RAPPORT DE L'INSPECTION DES INSTALLATIONS CLASSÉES

Société EPPLN à port-la-Nouvelle

REF. : Porter à la connaissance concernant l'appontement D2 à Port-La-Nouvelle

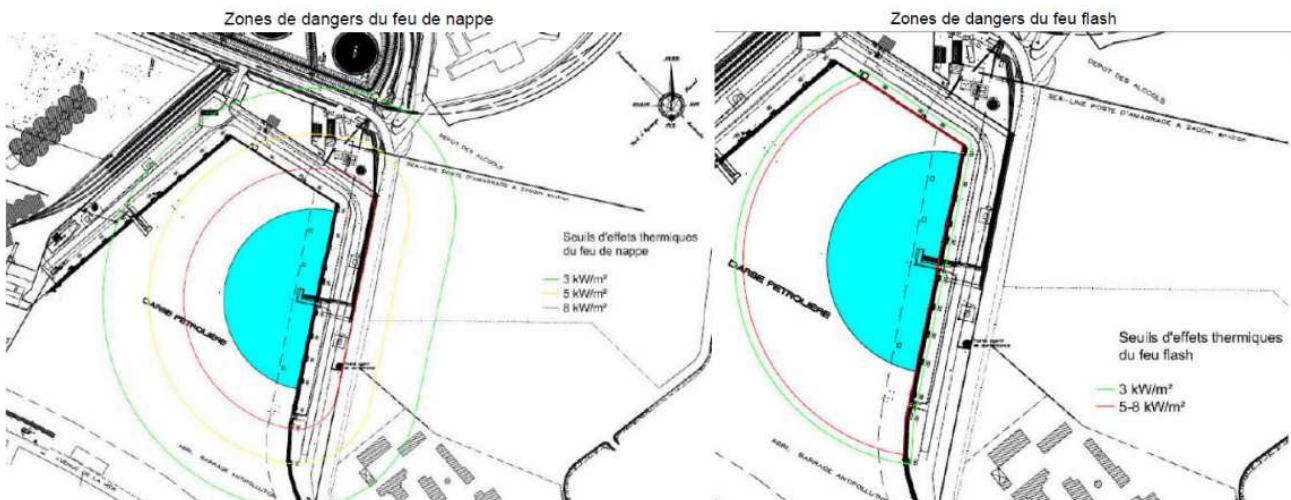
- Évolution des enjeux présents autour du site : le PAC signale que la situation s'est améliorée en 2011 du fait déplacement du centre de convalescence Francis Vals, situé à 250 m, au Sud-est du poste D2. Par ailleurs dans le cadre de l'extension du port, la suppression de l'accès public à la route passant au Sud-Est de l'appontement D2 et la clôture de l'extension portuaire, ont fortement limité la présence de personnes et le passage de véhicules dans cette zone ;
